Enquête La Salle les Alpes

PV de synthèse

Projet d'extension du réseau de production de neige de culture sur la piste des Barres, Chameant, Goulet, Cucumelle, Eychauda et Yret et le projet d'aménagement d'un télésiège soumis à étude d'impact sur les communes de La-Salle-les-Alpes et de Monêtier-les-Bains et relative à

**sur le projet d'aménagement d'un télésiège de Pré de Jeanne et
d'un réseau de neige - Serre Chevalier - La Salle-les-Alpes (05)**

Plan général du réseau neige. Source : AD21, 24/02/2025, annoté KARUM

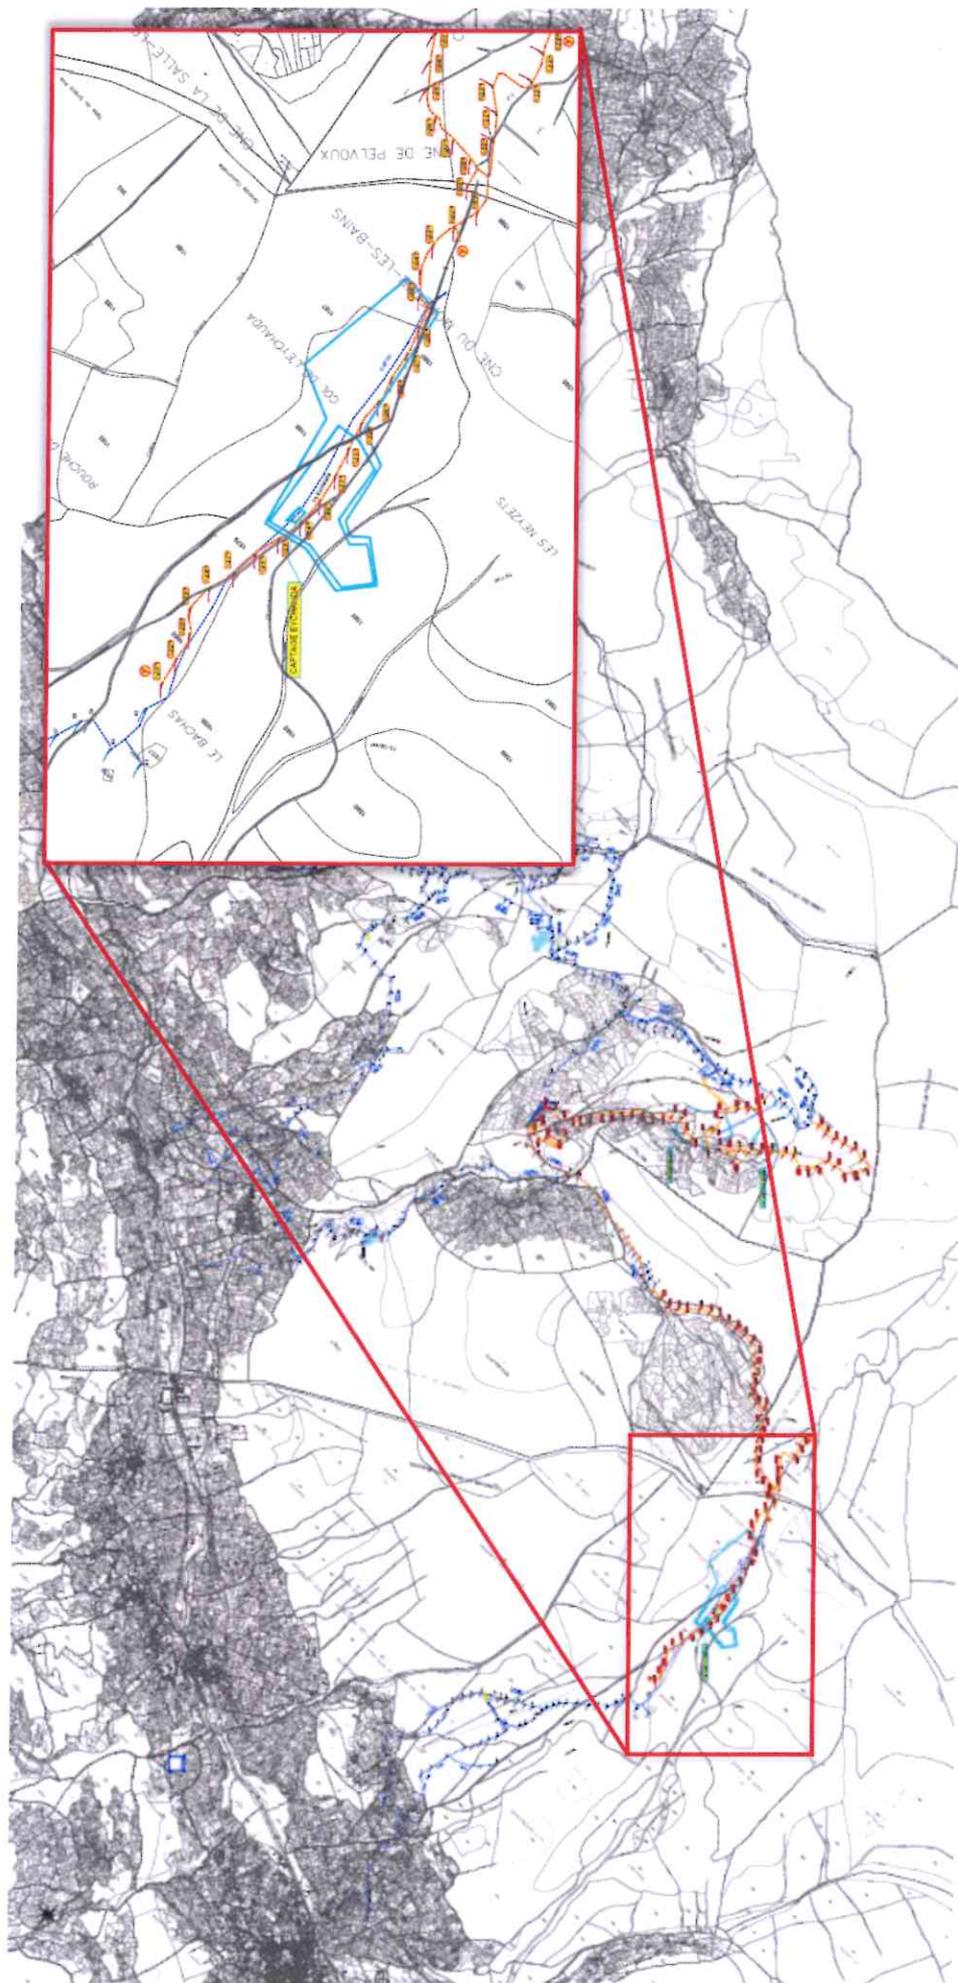
Le tracé du réseau neige et l'emprise des travaux n'interfère pas avec le PPR, mais se situe à proximité immédiate (1 m au plus proche).

La DUP prévoit, dans l'article 5.2 relatif au périmètre de protection rapprochée, l'interdiction de travaux, stockage de matériaux etc. au sein du PPR, ainsi que « la production d'un document technique justifiant de l'absence d'impact sur la qualité de l'eau ; ce document devra être transmis pour accord avant réalisation, à l'autorité sanitaire (Agence Régionale de Santé) qui pourra demander l'avis d'un hydrogéologue

Les engins de terrassement et tout autre engin à moteur ne stationnera pas sur les périmètres de protection. Le remplissage des réservoirs de carburant se fera également en dehors des périmètres de protection.

Les engins à moteur seront équipés de kit anti-pollution.
